女川原子力発電所第2号機 工事計画審査資料	
資料番号	02-補-E-01-0100-6-1 改0
提出年月日	2023年4月28日

補足-100-6-1 残留熱除去系主要弁の弁体修理工事について

東北電力株式会社

工事計画認可申請	第4-3-1-4-3図
女川原子力発電所 第2号機	
名 称	E11-F004A, B, C 構造図
東北電力株式会社

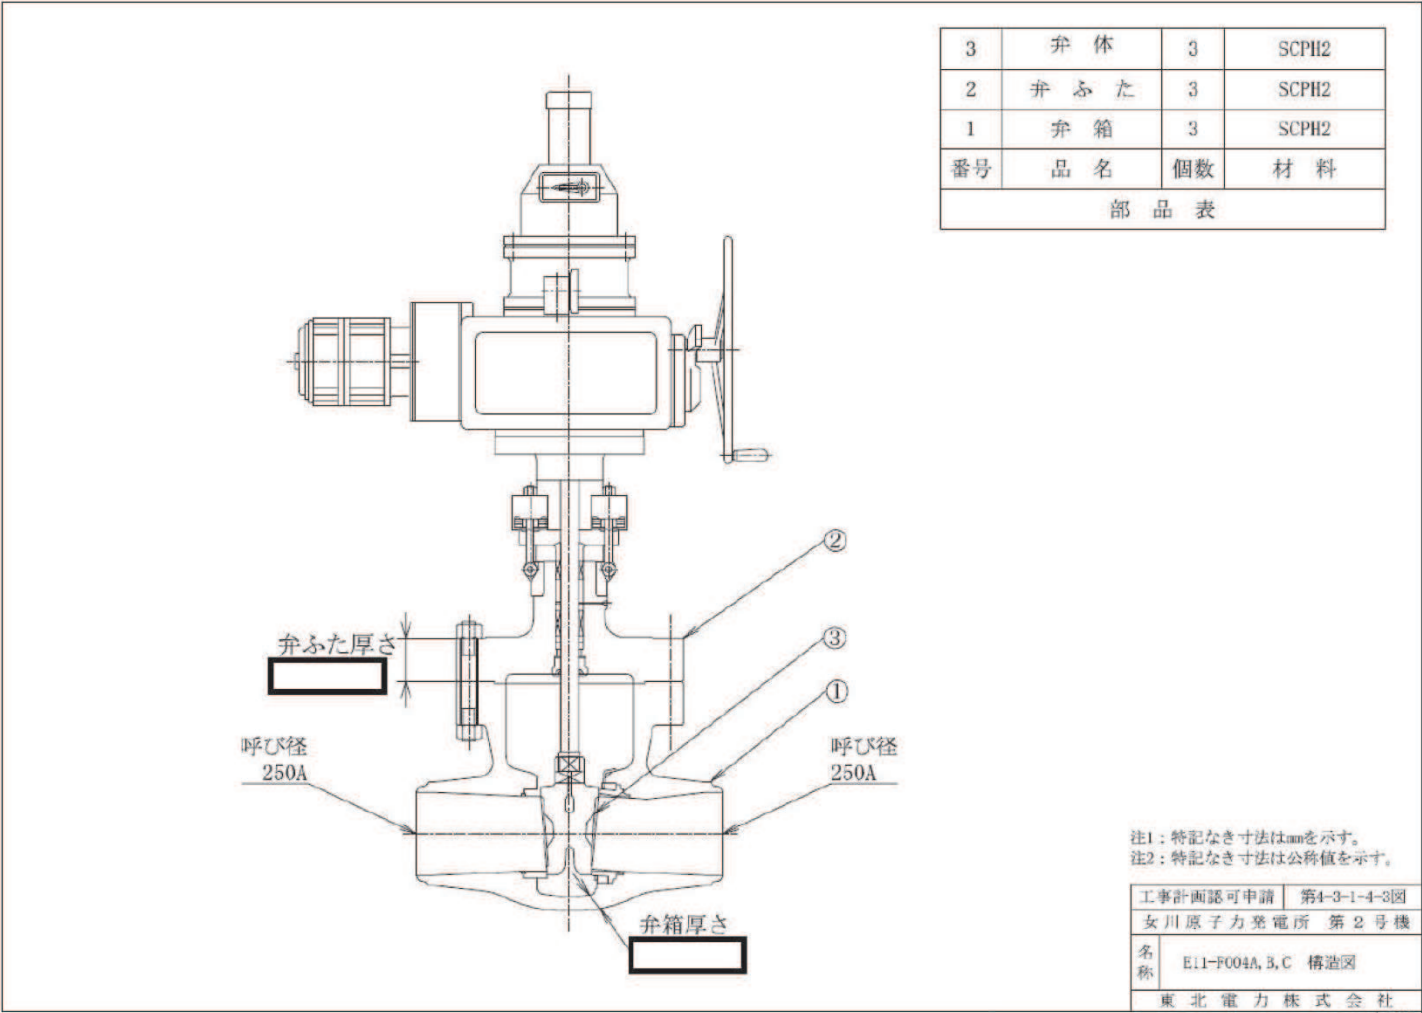
実用発電用原子炉の設置、 運転等に関する規則 別表第二 添付書類		関連 条文	添付書類名	添付書類の 変更の有無	添付書類の 変更の有無の理由
4	構造図	—	・ 第4-3-1-4-3図 E11-F004A, B, C構造図	有	残留熱除去系主要弁の要目表の記載事項は、同仕様の弁体への取替であり、構造の変更は伴わないが、主要寸法を追記するため変更するもの。(別紙2参照)
5	設計及び工事に係る 品質マネジメントシ ステムに関する説明 書	—	・ VI-1-10-1 設計及び工事に係る品質マネジメントシステムに関する説明書	無	残留熱除去系主要弁の要目表の記載事項は、設計に係る品質管理の方法により行った管理の実績又は行おうとしている管理の計画並びに工事及び検査に係る品質管理の方法、組織等についての具体的な計画に変更はないことから、既認可の設計及び工事の計画に添付した本説明書から変更はない。
			・ VI-1-10-4 本設工認に係る設計の実績、工事及び検査の計画 原子炉 冷却系統施設	有	残留熱除去系主要弁の要目表の記載事項は、新たな設計開発および調達を実施するものであることから、本説明書を変更する。(別紙3参照)

工事計画認可申請 第 4-3-1-1-1 図	
女川原子力発電所 第 2 号機	
名称	【設計基準対象施設】 残留熱除去系系統図 (1/3) (残留熱除去系その 1)
東北電力株式会社

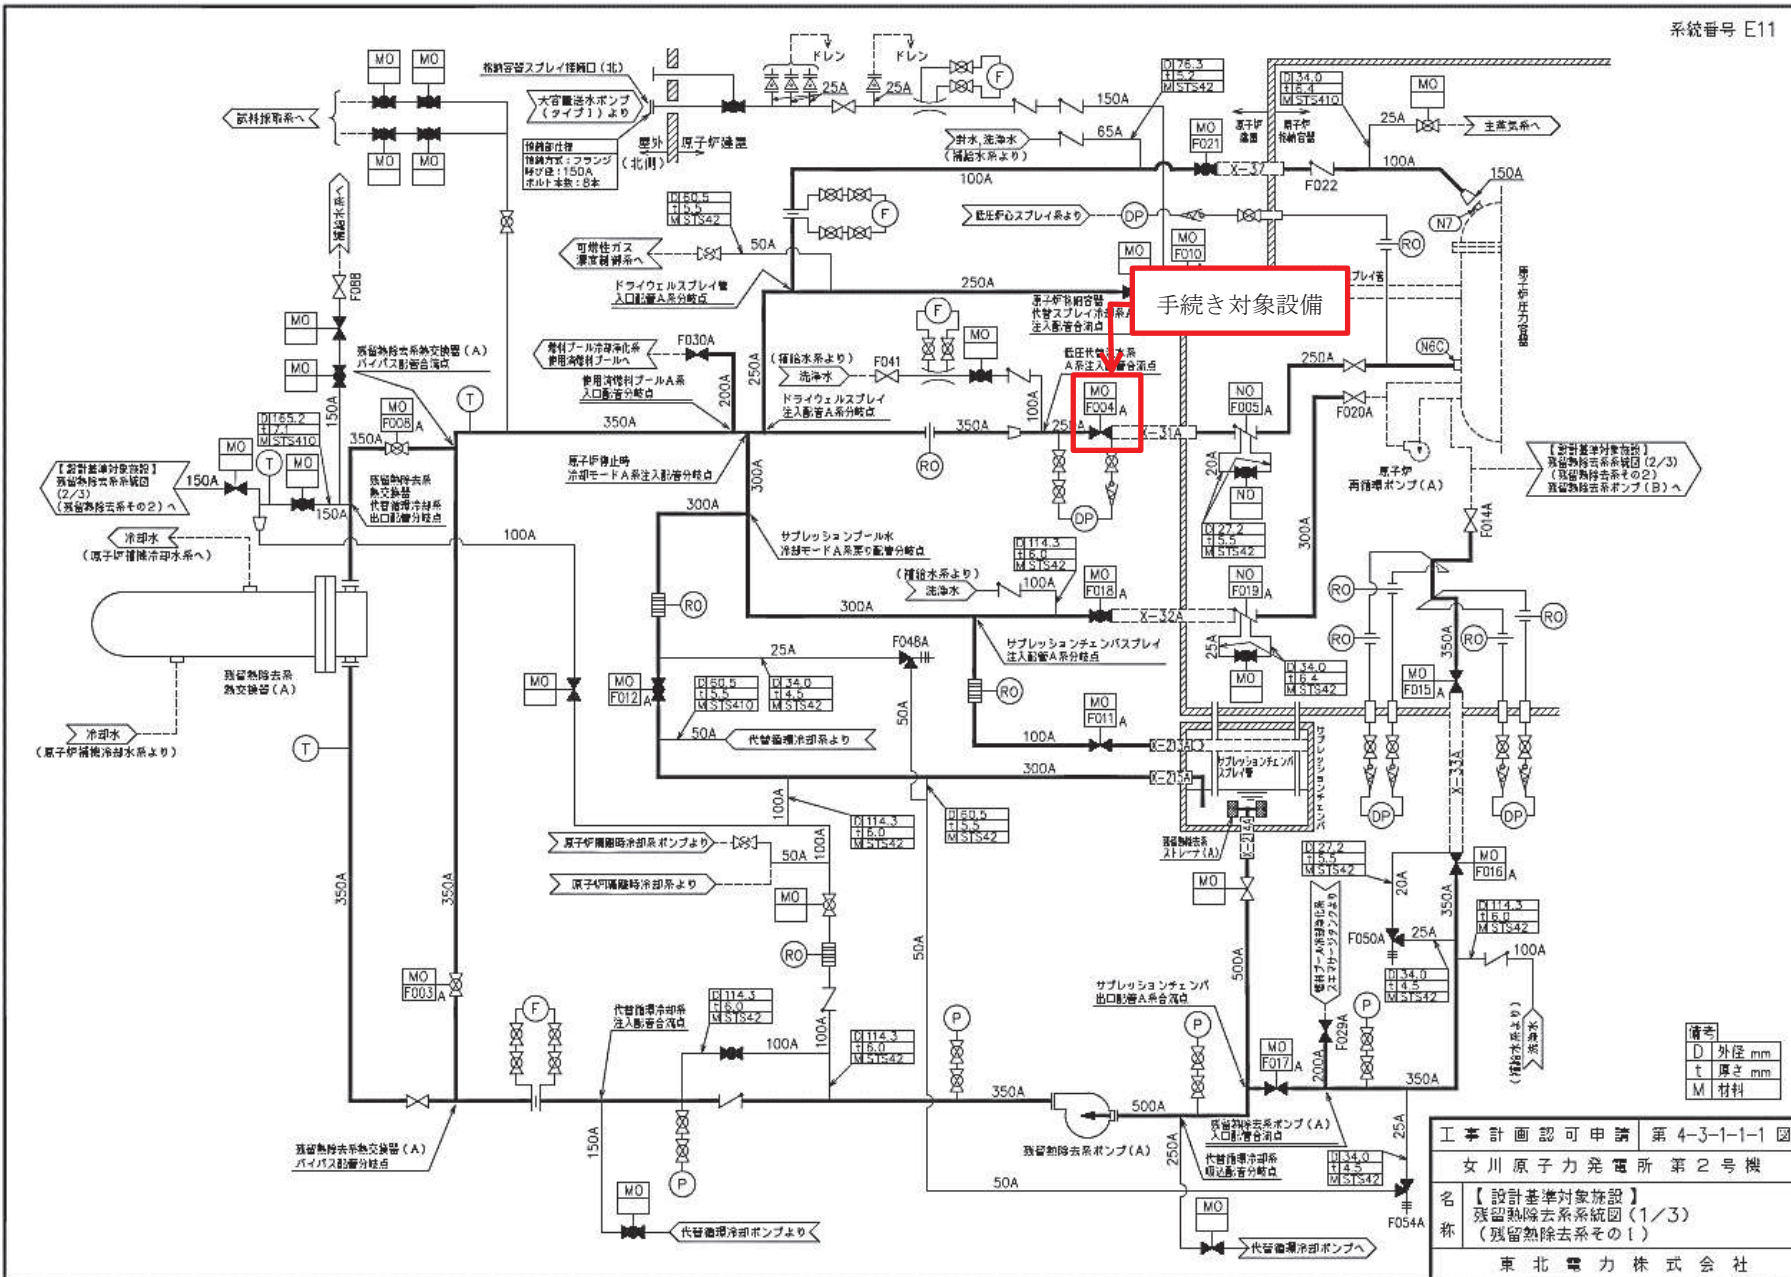
実用発電用原子炉の設置、 運転等に関する規則 別表第二 添付書類		関連 条文	添付書類名	添付書類の 変更の有無	添付書類の 変更の有無の理由
原子炉冷却系統施設					
1	原子炉冷却系統施設 に係る機器の配置を 明示した図面及び系 統図	—	<ul style="list-style-type: none"> <li>第4-3-1-1-1図 【設計基準対象施設】 残留熱除去系系統図 (1/3) (残留熱除去系その1)</li> <li>第4-3-1-1-2図 【設計基準対象施設】 残留熱除去系系統図 (2/3) (残留熱除去系その2)</li> <li>第4-3-1-5-4図 残留熱除去系 機器の配置を明示した図面 (その4)</li> </ul>	無	弁体の取替であり、弁の位置は変更しないことから既認可の設計及び工事の計画に添付した本図面から変更はない。
2	耐震性に関する説明書 (支持構造物を含めて 記載すること。)	5条	<ul style="list-style-type: none"> <li>VI-2-5-4-1-4 管の耐震性についての計算書(残留熱除去系)</li> </ul>	無	残留熱除去系主要弁の要目表の記載事項は、同仕様の弁体への取替であり、過去の製作図面に基づき弁体の製作を行うため、当該弁の耐震計算書のインプットデータである重量は変わらないことから、本計算書の変更はない。
3	強度に関する説明書 (支持構造物を含めて 記載すること。)	17条	<ul style="list-style-type: none"> <li>VI-3-3-3-3-1-4 弁の強度計算書 (残留熱除去系)</li> </ul>	有	残留熱除去系主要弁の要目表の記載事項は、同仕様の弁体への取替であり、過去の製作図面に基づき弁体の製作を行うため、当該弁の強度計算書のインプットデータである寸法は変わらないことから、本計算書の変更はないが、申請対象として明確にするため記載を反映。(別紙1参照)
			<ul style="list-style-type: none"> <li>VI-3-3-3-3-1-5-2 管の応力計算書 (残留熱除去系)</li> </ul>	無	残留熱除去系主要弁の要目表の記載事項は、同仕様の弁体への取替であり、過去の製作図面に基づき弁体の製作を行うため、当該弁の強度計算書のインプットデータである寸法は変わらないことから、本計算書の変更はない。
